日本核燃料開発株式会社
保安管理部 安全管理グループ

【面談資料】核燃料物質使用変更許可申請書の一部補正の方針について

令和5年1月12日

令和4年10月24日付け NFD 発第 3361 号をもって申請した核燃料物質変更許可申請書の記述について、面談での指摘を踏まえ、一部補正する。詳細については、添付の新旧対照表に示す。

第7-2図 NFD敷地内建家配置図

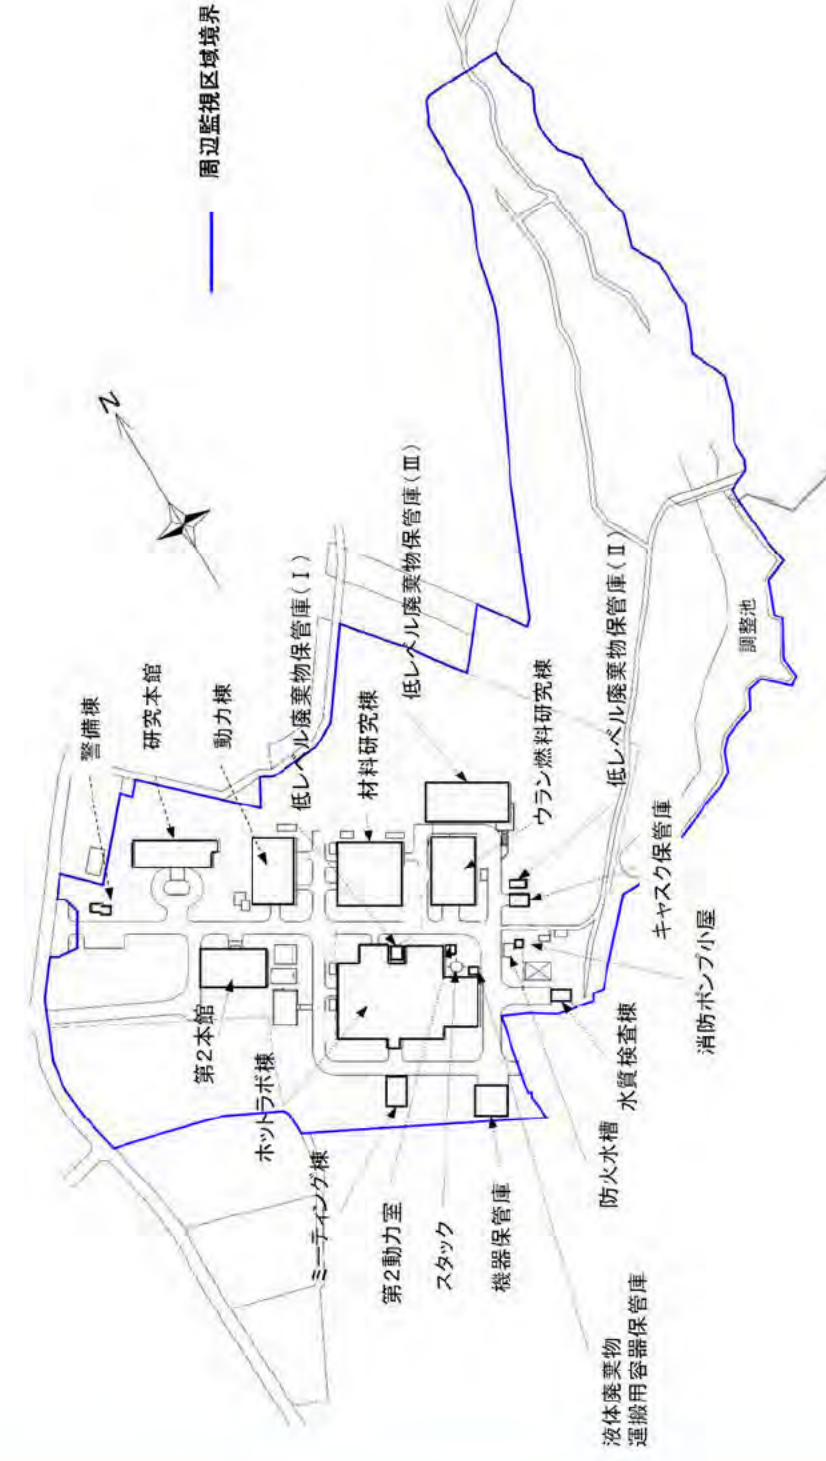
周辺監視区域境界の明記

図11.2.2 周辺監視区域境界における核燃料及び放射性物質等の影響を考慮した実効線量評価位置

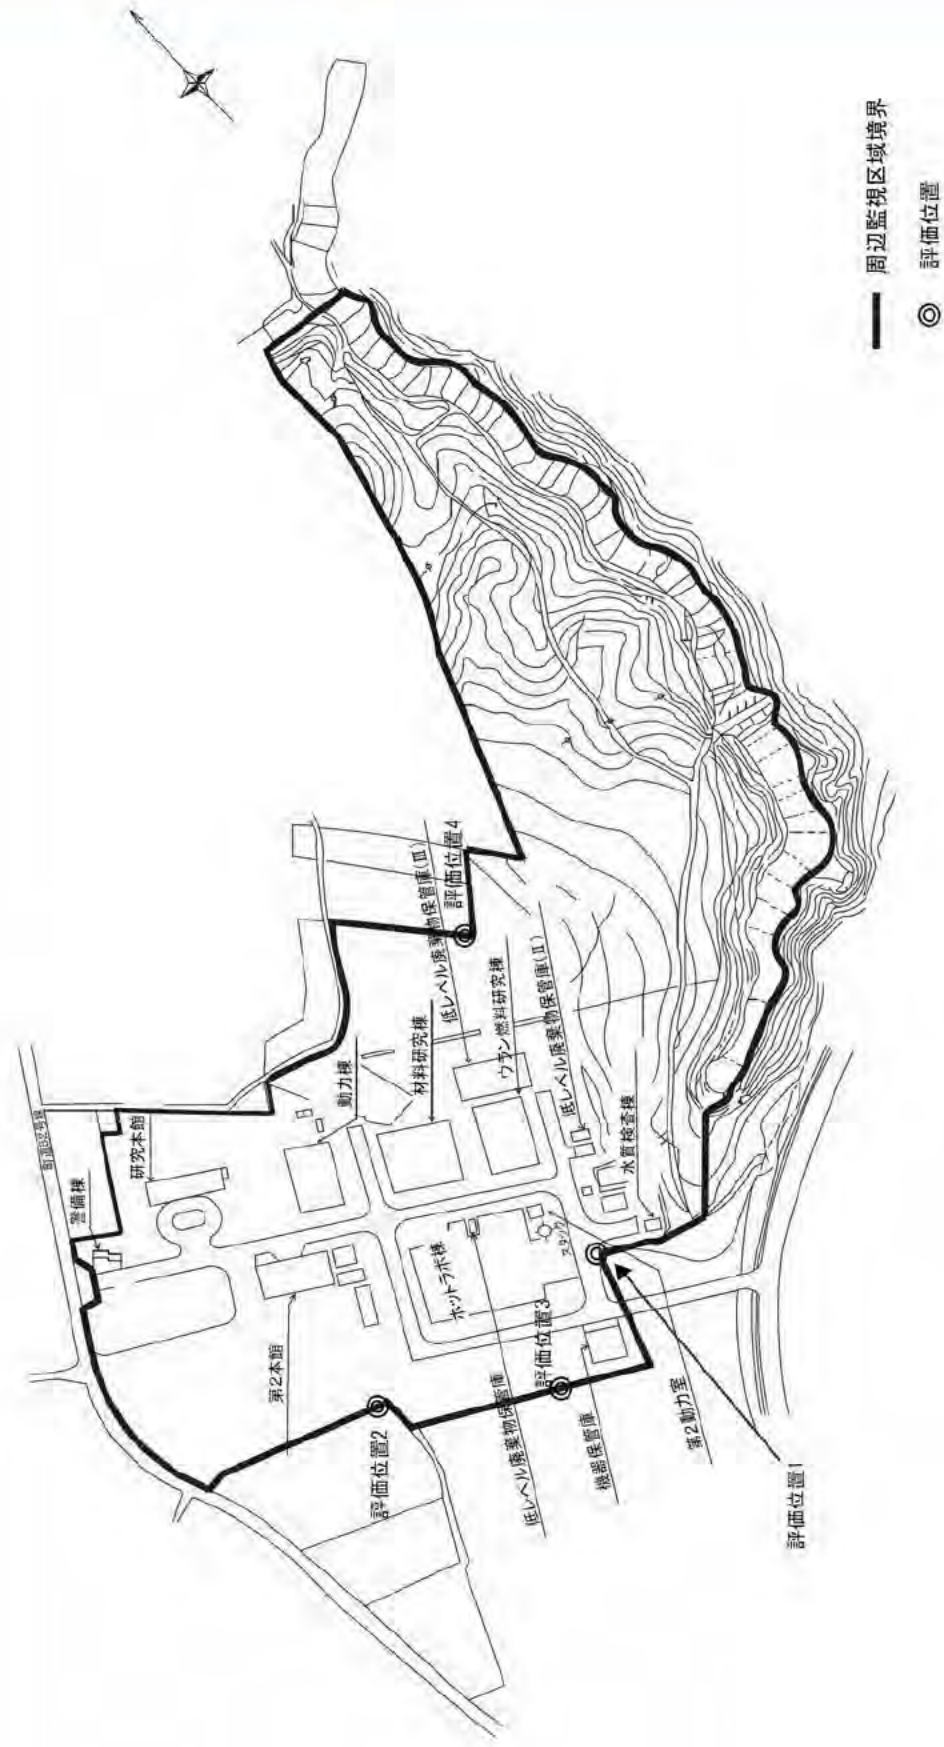
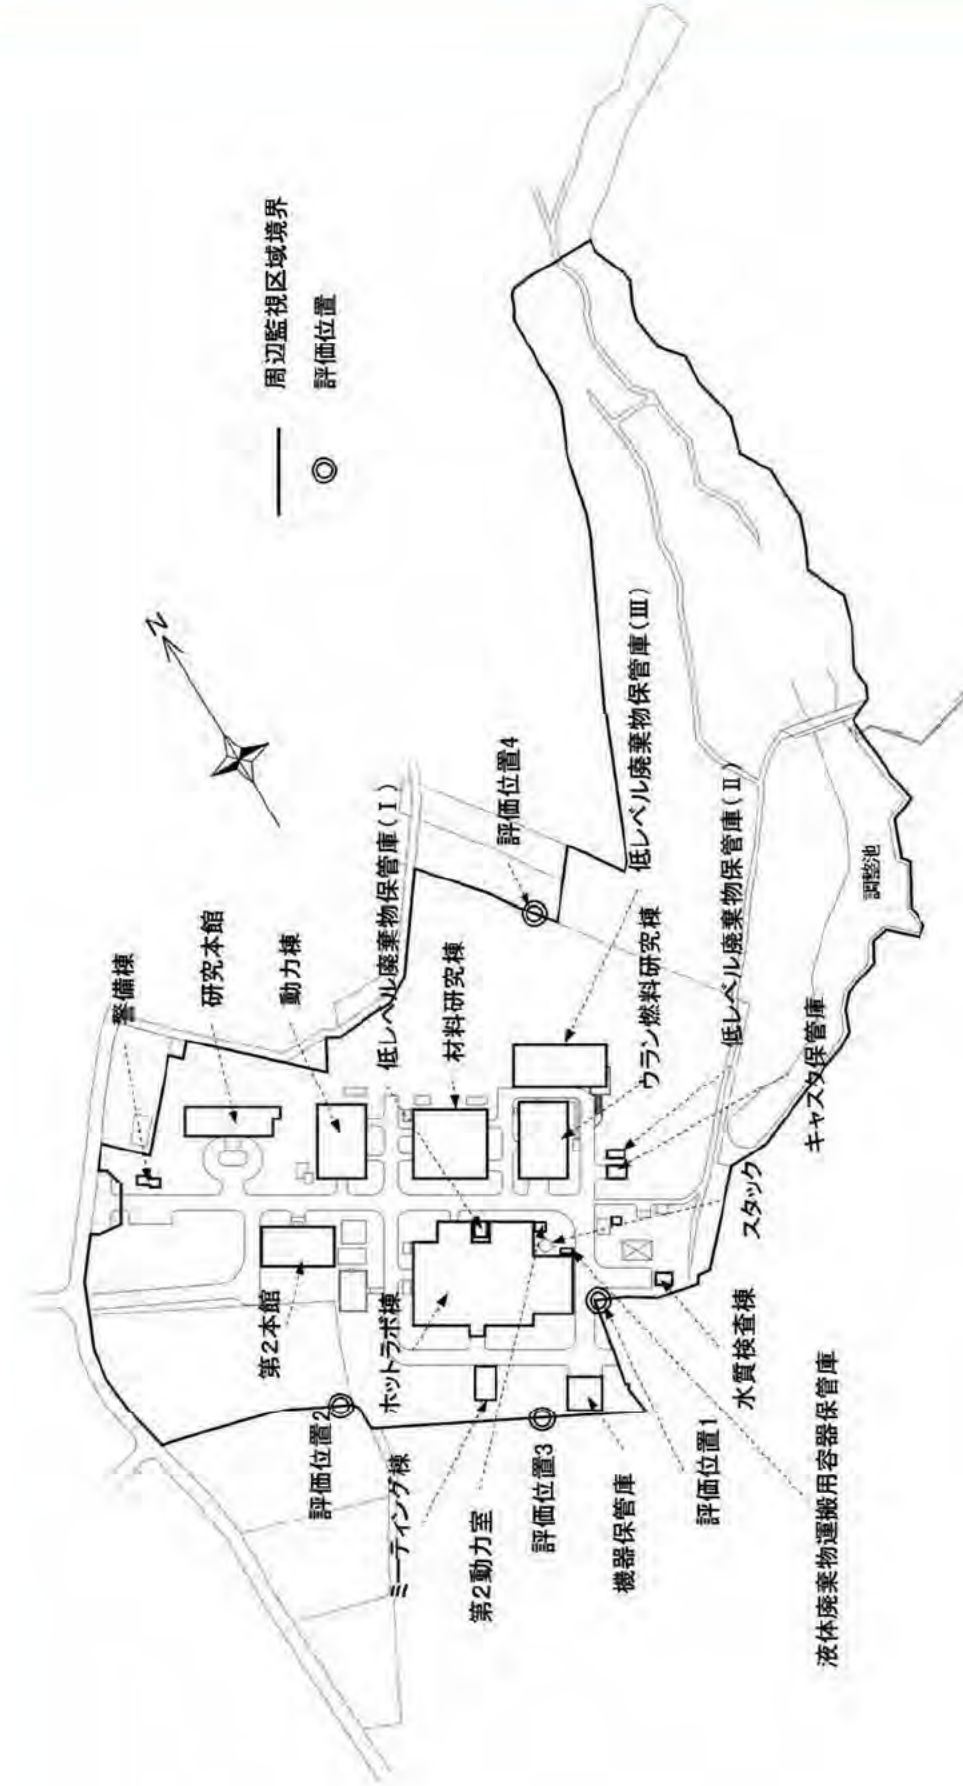
変更前	変更後	備考欄
<p>・障害対策書 3.1.7 に示すスカイシャインによる実効線量（最大地点）</p> <p>ホットラボ施設に係る直接線による実効線量評価に障害対策書 3.1.7 に示すスカイシャインによる実効線量を積算し、まとめて表 11.2.9 に示す。</p> <p>ホットラボ施設からの直達線による周辺監視区域境界の実効線量の最大値は、表 11.2.9 のとおり評価位置③において 2.35×10^{-1} mSv/年である。</p> <p>(2)-2.1.2 放射性雲による線量評価</p> <p>上記の計算条件で求めた、放出率 1 GBq/h、γ 線実効エネルギー 1 MeV/dis、大気安定度 A-F、風速 1 m/s における、放出高さ 40 m の場合の風下軸上の空気カーマ率分布を図 11.2.4 に示す。この図から各大気安定度における最大値を内挿した評価位置 40 m での空気カーマ率は約 $3.02 \times 10^{-3} \mu\text{Gy h}^{-1}$ となる。空気カーマ率から実効線量への換算係数を 0.8（通常時の値）として得られた結果と障害対策書記載の Kr-85 及び I-131 の値を積算しても直達線に比較して 4 桁以上小さく、影響はほとんどない。</p> <p>以上の結果から直達線及び放射性雲による外部被ばくに係る実効線量を積算すると評価点③における実効線量が最大で 2.35×10^{-1} mSv/年となり、周辺監視区域境界における法令制限値を超えない。</p> <p>(2)-2.2 空气中濃度</p> <p>使用済み燃料棒を 1 週間に 1 本破壊試験した場合の周辺監視区域境界における空气中濃度は、障害対策書第 3 章に気体状核分裂生成物（Kr-85、I-129、Xe-133、I-131、H-3）及びエアロゾル（Sr-90、Cs-137、Pu-239）について表 3-3 にまとめられている。この結果に原規規発第 1708281 号（平成 29 年 8 月 28 日）以降追加・変更した装置の第 1 精密測定室の引張試験機及び第 2 精密測定室の 3 軸 NC 加工機、低バックグラウンド γ 線核種分析装置、誘導結合プラズマ発光分光分析装置及び低エネルギー光子測定装置、イオンミリング装置及びワイヤ放電加工機、除染室のフード及び放射化学実験室のフードによる濃度増加分（Cs-137 及び Pu-239）を加算して評価を行った。</p> <p>（中略）</p> <p>(3) ウラン燃料研究棟及び低レベル廃棄物保管庫（Ⅲ）の寄与を含めた周辺監視区域境界における被ばく線量及び空气中濃度評価</p> <p>次に、ウラン燃料研究棟及び低レベル廃棄物保管庫（Ⅲ）からの寄与を含めた周辺監視区域境界における被ばく線量及び空气中濃度について検討を行う。</p> <p>別添Ⅱ-1 ウラン燃料研究棟の第 1 章及び別添Ⅱ-2 低レベル廃棄物保管庫（Ⅲ）の第 1 章に記載の周辺監視区域境界における外部被ばく線量と本節で行った外部被ばく線量の評価結果を表 11.2.13 にまとめて示す。また、ホットラボ施設及びウラン燃料研究棟に係る空气中濃度評価結果を表 11.2.14 に示す。低レベル廃棄物保管庫（Ⅲ）については放射性物質が放出するおそれがないことから空气中濃度の評価は実施していない。</p> <p>表 11.2.13 及び表 11.2.14 より、1 年間の外部被ばく線量の 1 mSv に対する割合と放射性物質の空气中濃度の空气中濃度限度に対する割合の和は、ウラン燃料研究棟及び及び低レベル廃棄物保管庫（Ⅲ）寄与分を含めても 1 以下となり、線量告示第 8 条第 1 項第 6 号の基準を満足する。</p>	<p>・障害対策書 3.1.7 に示すスカイシャインによる実効線量（最大地点）</p> <p>ホットラボ施設に係る直接線による実効線量評価に障害対策書 3.1.7 に示すスカイシャインによる実効線量を積算し、まとめて表 11.2.9 に示す。</p> <p>ホットラボ施設からの直達線による周辺監視区域境界の実効線量の最大値は、表 11.2.9 のとおり評価位置③において 2.46×10^{-1} mSv/年である。</p> <p>(2)-2.1.2 放射性雲による線量評価</p> <p>上記の計算条件で求めた、放出率 1 GBq/h、γ 線実効エネルギー 1 MeV/dis、大気安定度 A-F、風速 1 m/s における、放出高さ 40 m の場合の風下軸上の空気カーマ率分布を図 11.2.4 に示す。この図から各大気安定度における最大値を内挿した評価位置 40 m での空気カーマ率は約 $3.02 \times 10^{-3} \mu\text{Gy h}^{-1}$ となる。空気カーマ率から実効線量への換算係数を 0.8（通常時の値）として得られた結果と障害対策書記載の Kr-85 及び I-131 の値を積算しても直達線に比較して 4 桁以上小さく、影響はほとんどない。</p> <p>以上の結果から直達線及び放射性雲による外部被ばくに係る実効線量を積算すると評価点③における実効線量が最大で 2.46×10^{-1} mSv/年となり、周辺監視区域境界における法令制限値を超えない。</p> <p>(2)-2.2 空气中濃度</p> <p>使用済み燃料棒を 1 週間に 1 本破壊試験した場合の周辺監視区域境界における空气中濃度は、障害対策書第 3 章に気体状核分裂生成物（Kr-85、I-129、Xe-133、I-131、H-3）及びエアロゾル（Sr-90、Cs-137、Pu-239）について表 3-3 にまとめられている。この結果に原規規発第 1708281 号（平成 29 年 8 月 28 日）以降追加・変更した装置の第 1 精密測定室の引張試験機及び第 2 精密測定室の 3 軸 NC 加工機、低バックグラウンド γ 線核種分析装置、誘導結合プラズマ発光分光分析装置及び低エネルギー光子測定装置、イオンミリング装置、ワイヤ放電加工機及び複合ビーム加工観察装置、除染室のフード及び放射化学実験室のフードによる濃度増加分（Cs-137 及び Pu-239）を加算して評価を行った。</p> <p>（変更なし）</p> <p>(3) ウラン燃料研究棟及び低レベル廃棄物保管庫（Ⅲ）の寄与を含めた周辺監視区域境界における被ばく線量及び空气中濃度評価</p> <p>次に、ウラン燃料研究棟及び低レベル廃棄物保管庫（Ⅲ）からの寄与を含めた周辺監視区域境界における被ばく線量及び空气中濃度について検討を行う。</p> <p>別添Ⅱ-1 ウラン燃料研究棟の第 1 章及び別添Ⅱ-2 低レベル廃棄物保管庫（Ⅲ）の第 1 章に記載の周辺監視区域境界における外部被ばく線量と本節で行った外部被ばく線量の評価結果を表 11.2.13 にまとめて示す。また、ホットラボ施設及びウラン燃料研究棟に係る空气中濃度評価結果を表 11.2.14 に示す。低レベル廃棄物保管庫（Ⅲ）については放射性物質が放出するおそれがないことから空气中濃度の評価は実施していない。</p> <p>表 11.2.13 及び表 11.2.14 より、1 年間の外部被ばく線量の 1 mSv に対する割合と放射性物質の空气中濃度の空气中濃度限度に対する割合の和は、ウラン燃料研究棟及び及び低レベル廃棄物保管庫（Ⅲ）寄与分を含めても 1 以下となり、線量告示第 8 条第 1 項第 6 号の基準を満足する。</p>

図9-1 気体廃棄物処理系統図

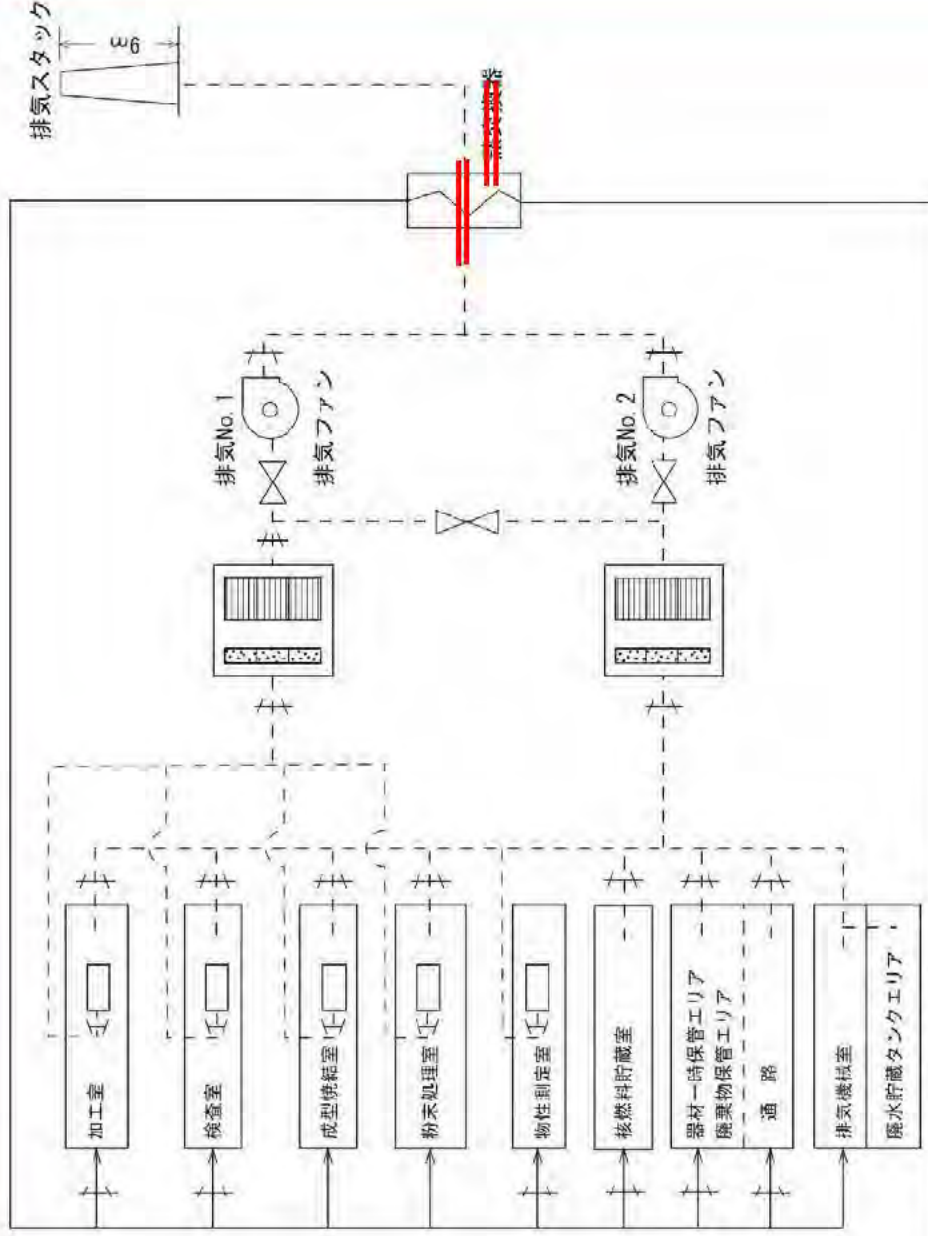
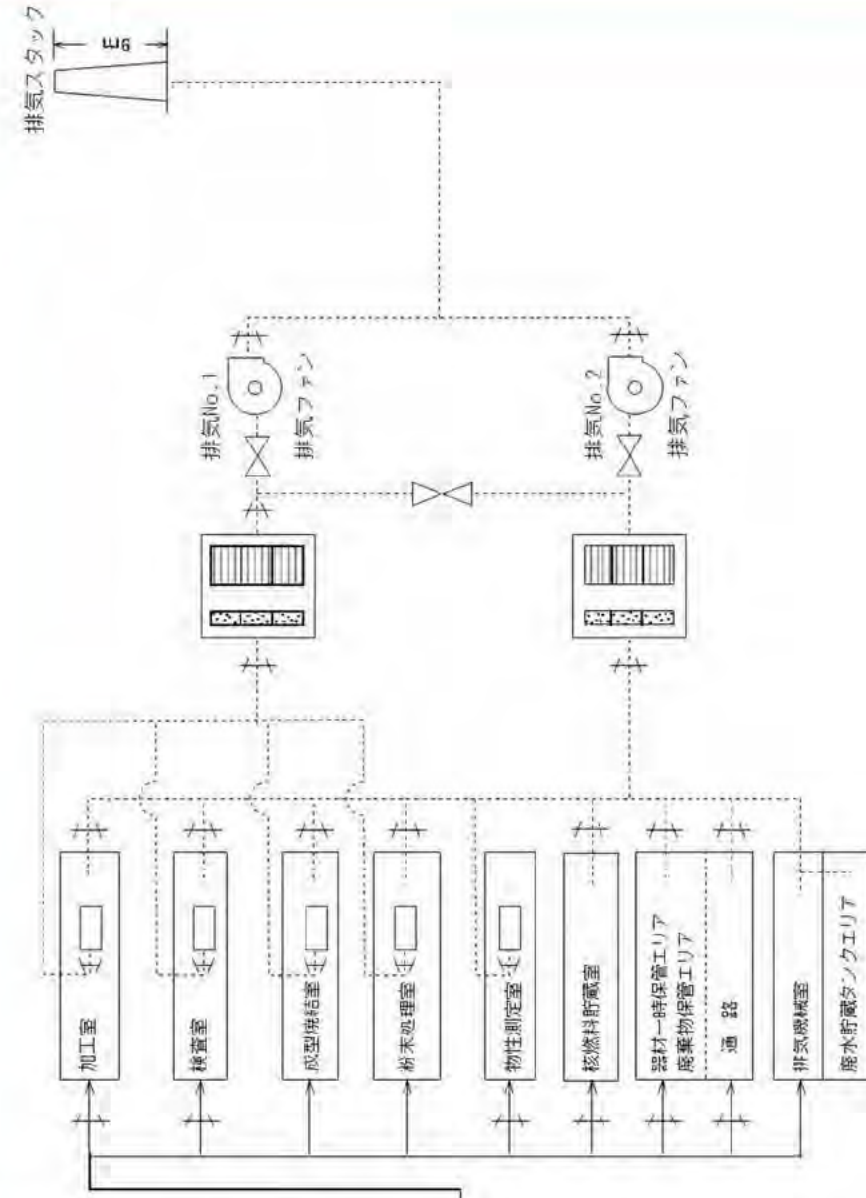
銅板製 (表面保温材)
銅板製
一部難燃材使用
鉄筋コンクリート

第9-2図 低レベル廃棄物保管庫（Ⅲ）の位置

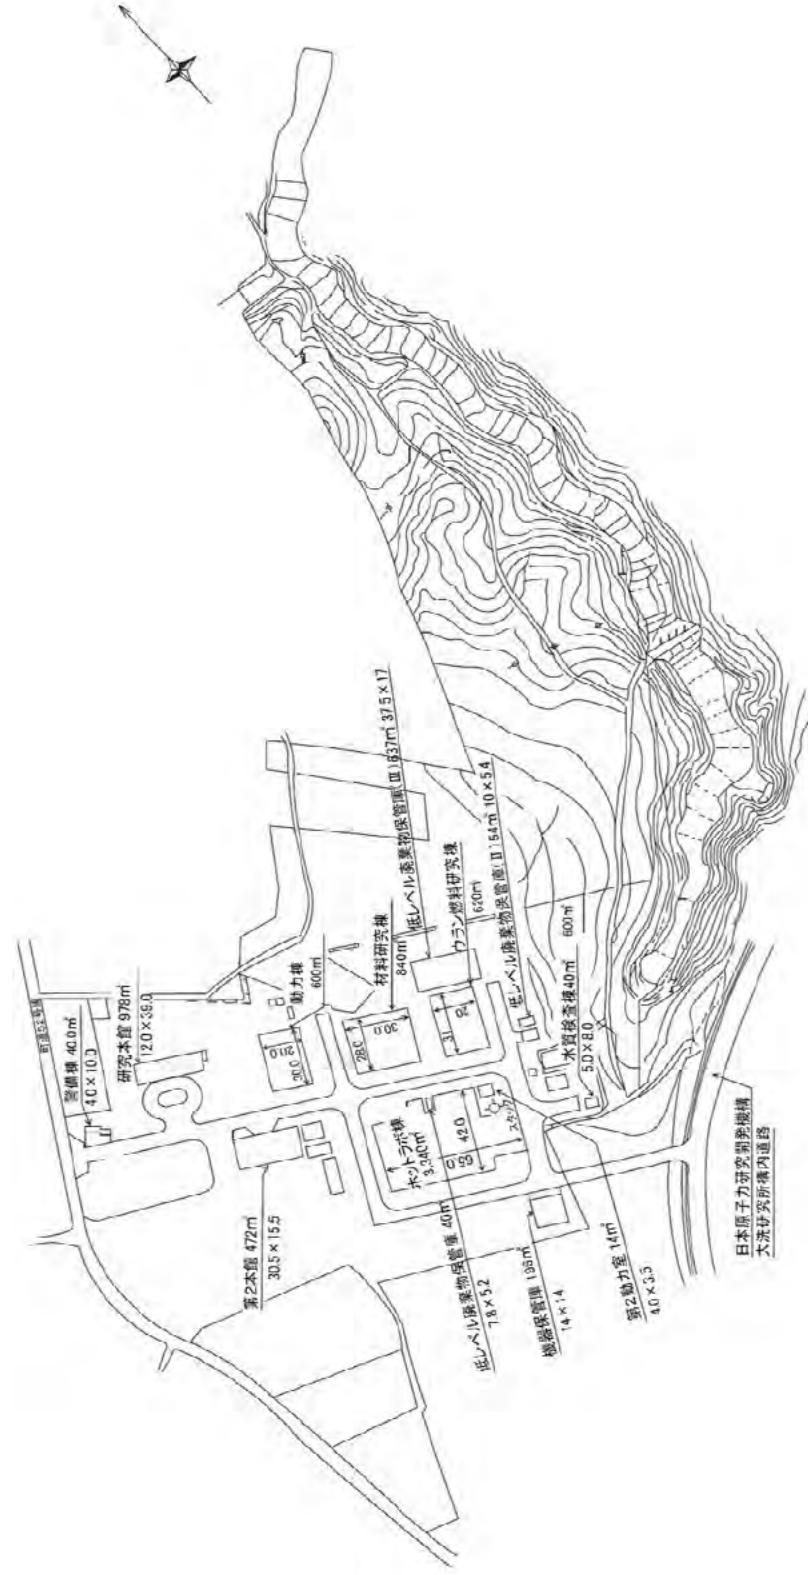
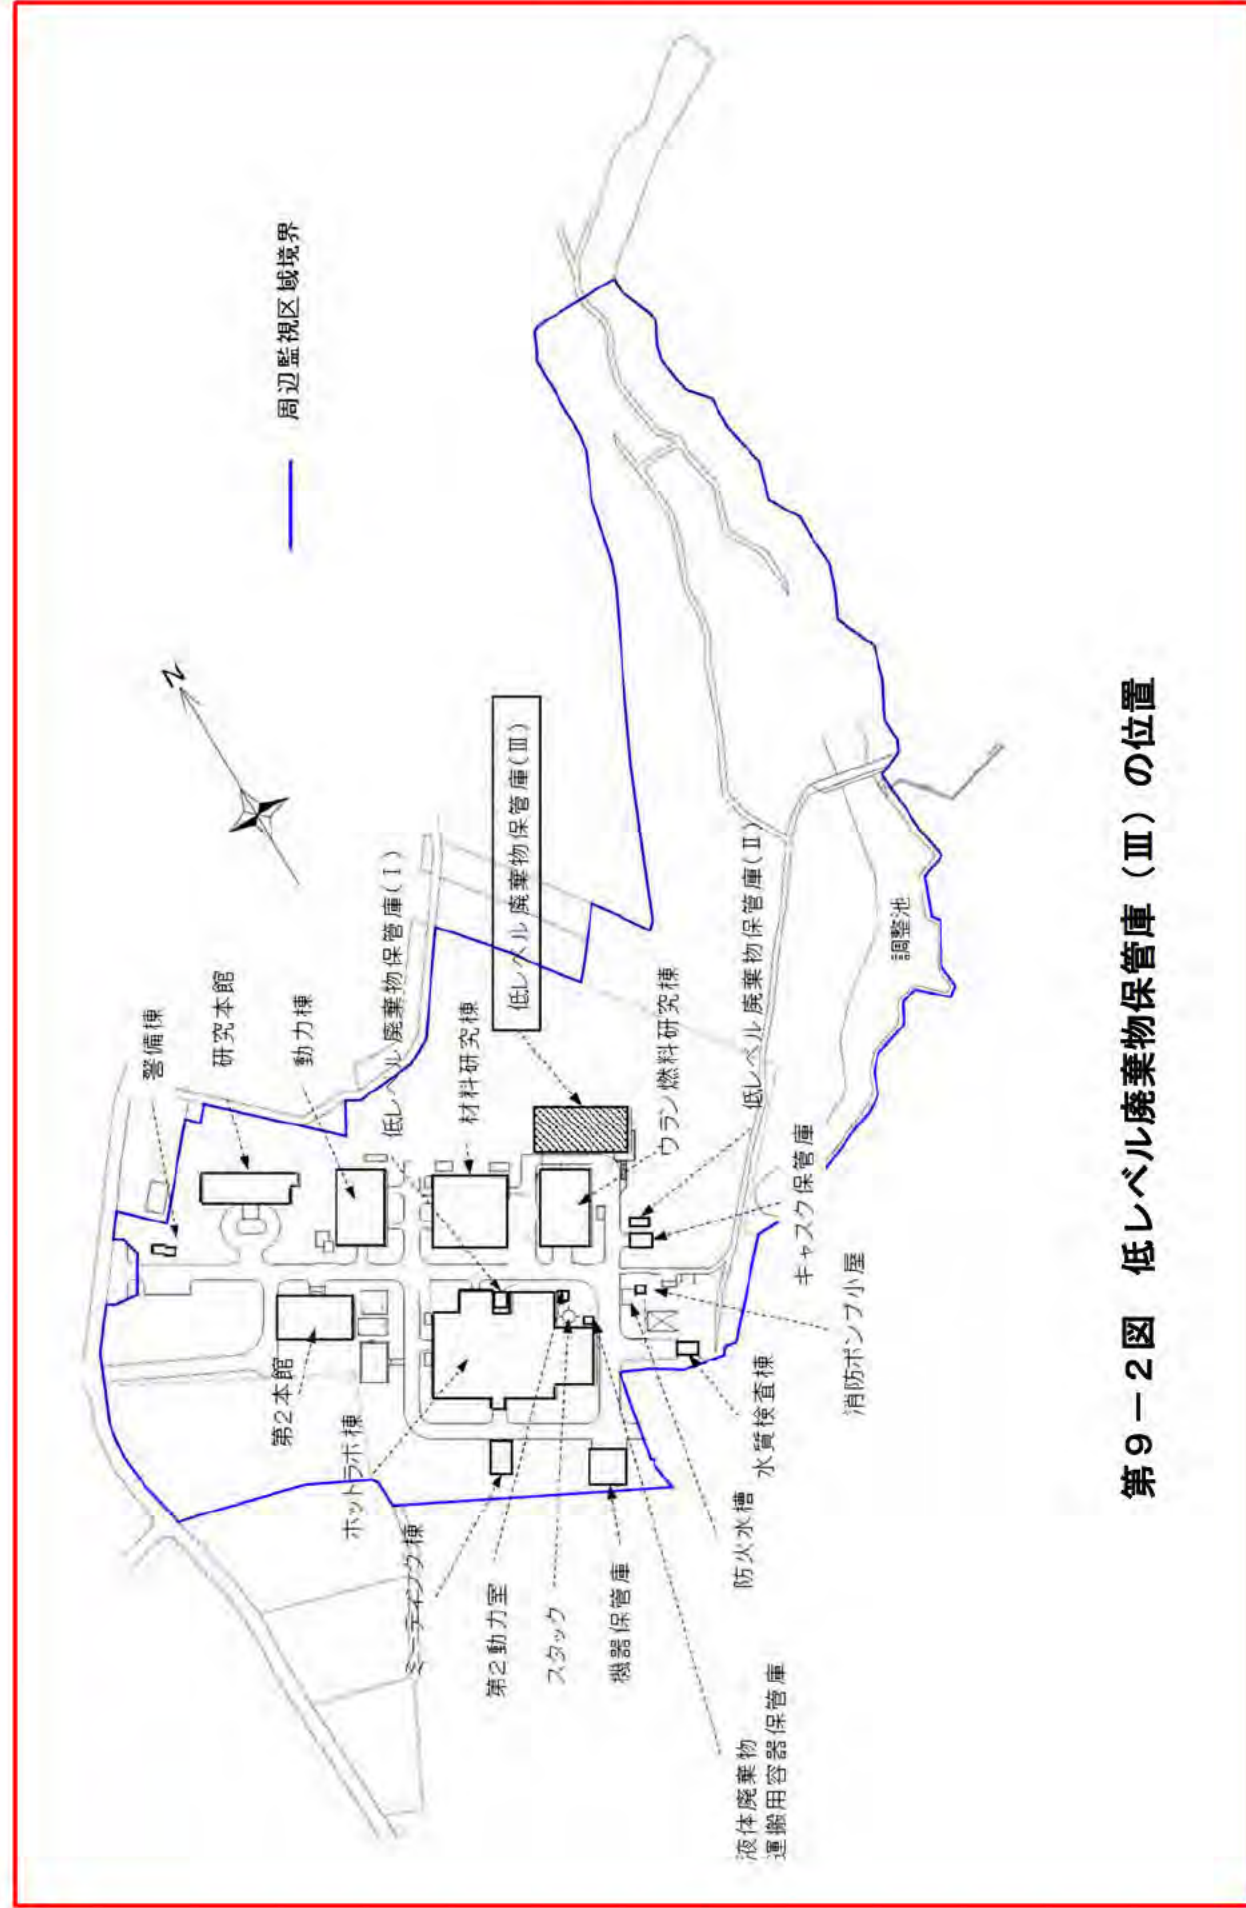
- 1) 「9.核燃料物質又は核燃料物質によって汚染された物の廃棄施設の位置、構造及び設備 9-3 固体廃棄施設」の「第 9-2 図 低レベル廃棄物保管庫(Ⅲ)の位置」に周辺監視区域境界を追記する。
- 2) 「10-2. 閉じ込めの機能、遮蔽その他の使用施設の位置、構造及び設備」の「(4) 立ち入りの防止」に周辺監視区域境界の説明を追記する。

周辺監視区域境界を明記
